# SERVIZIO INFORMAZIONE

## Nuovo KIT/SET di rulli tenditori con supporto motore per motori diesel Chevrolet/Opel/Vauxhall 1.7 l

<b>Costruttori veicoli:</b>	Chevrolet, Opel, Vauxhall
<b>Modelli:</b>	
<b>Chevrolet:</b>	Astra, Corsa
<b>Opel:</b>	Astra G, Combo, Corsa B, Corsa C, Meriva
<b>Vauxhall:</b>	Astra Mk IV, Combo, Corsa Mk II, Meriva
<b>Motori:</b>	1.7 Di, 1.7 DTi, 1.7 CDTi
<b>N. art.:</b>	530 0492 10 (KIT) 530 0492 09 (SET)

**INA 0064**

**Figura 1:** Rullo tenditore sostituito 531 0166 20 (1) e successivo 531 0819 10 (2)

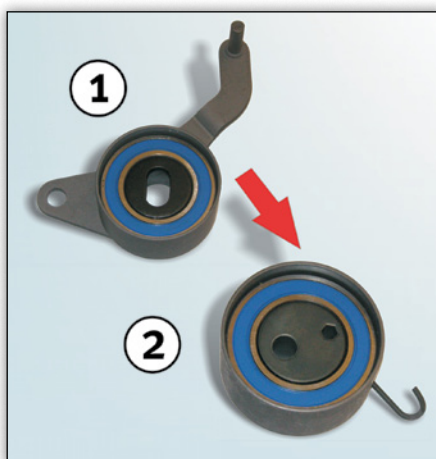
In caso di sostituzione del rullo tenditore, i produttori sopra elencati richiedono la sostituzione completa dell'articolo. Il rullo tenditore usato finora con numero di articolo 531 0166 20 viene sostituito dal rullo tenditore con numero 531 0819 10 (vedere figura 1).

**Figura 2:** Contenuto della confezione 530 0492 10

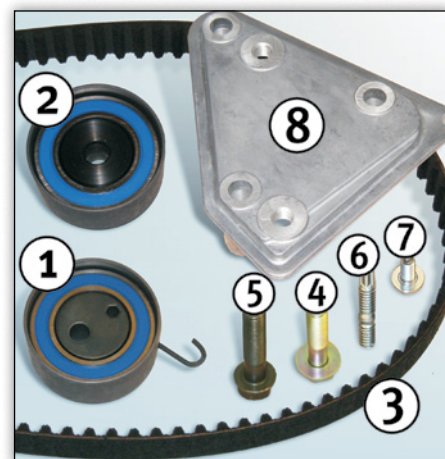
In caso di sostituzione, nei modelli con motore fino al numero 328704, è necessario montare un nuovo supporto motore (vedere figura 2, posizione 8).

Per la sostituzione, Schaeffler Automotive Aftermarket offre il KIT di rulli tenditori 530 0492 10 e il SET di rulli tenditori 530 0492 09. Questi due articoli contengono un nuovo supporto motore.

A partire dal numero motore 328705, il supporto motore (numero OE 684051) è già montato.

Per questi veicoli sono disponibili il KIT di rulli tenditori 530 0494 10 e il SET di rulli tenditori 530 0494 09 senza supporto motore.
